改善箇所説明図

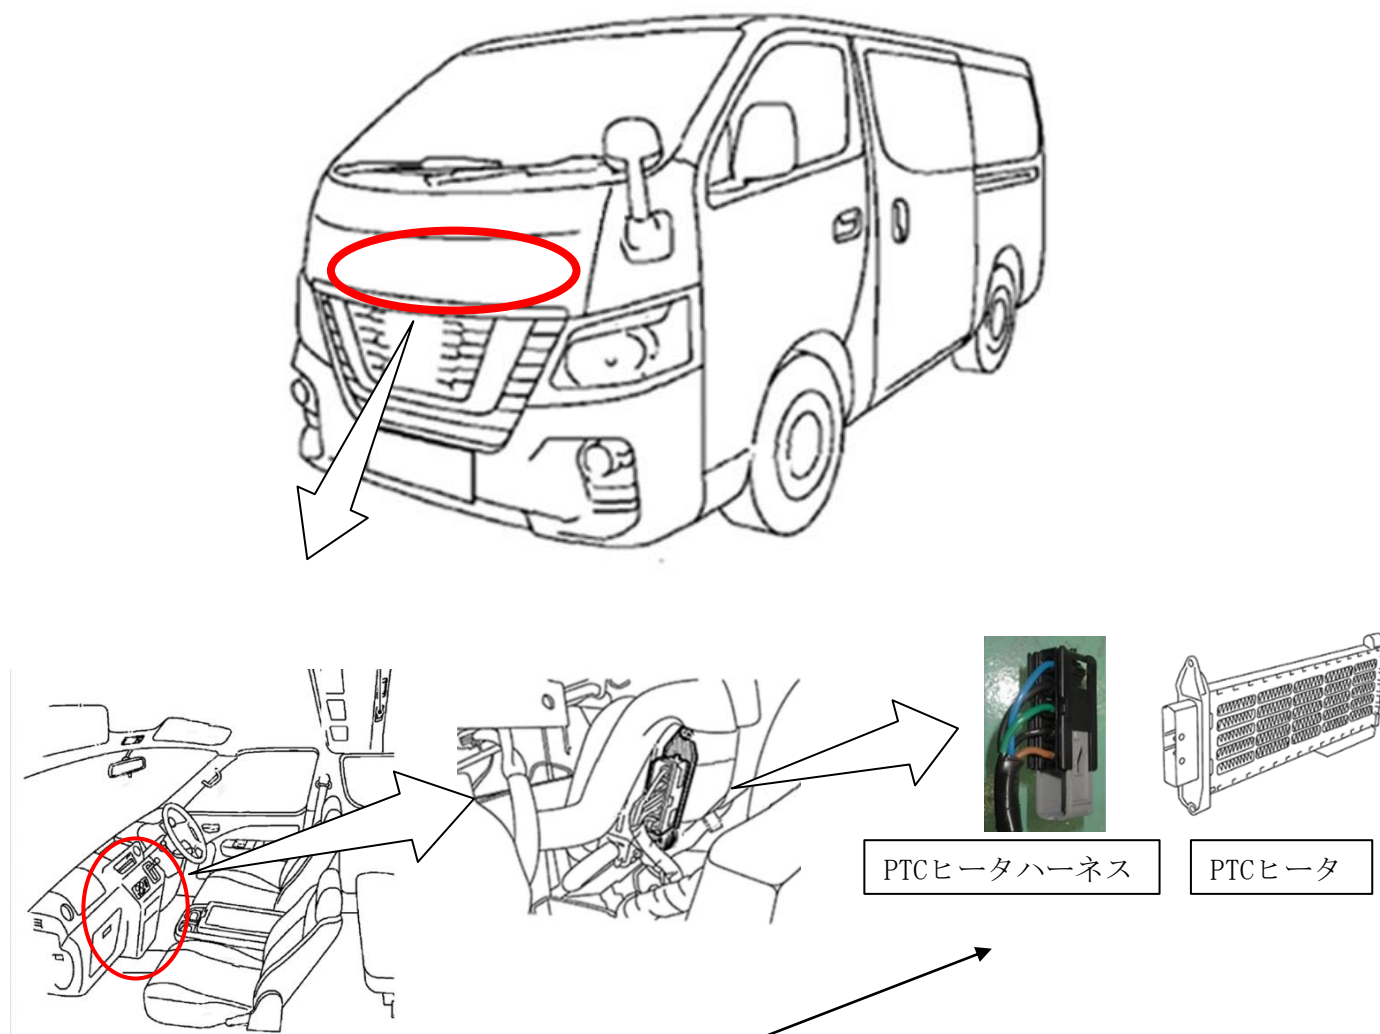
基準不適合発生箇所

暖房を補助するPTCヒータにおいて、制御が不適切なため、ヒータが最大出力で作動する状態で繰り返し使用した場合、PTCヒータの発熱により、PTCヒータハーネスコネクタ端子が変形することがある。そのため、そのままの状態で使用を続けると、端子部が接触不良により高温となりコネクタが溶損し、最悪の場合、車両火災に至るおそれがある。

改善の内容

全車両、PTCヒータを新品に交換するとともに、PTCヒータハーネスを対策品に交換する。なお、交換部品の準備ができるまで、一時的に機能停止の措置をする。

識別：青色のシールをモデルナンバープレートの右横に貼り付ける。
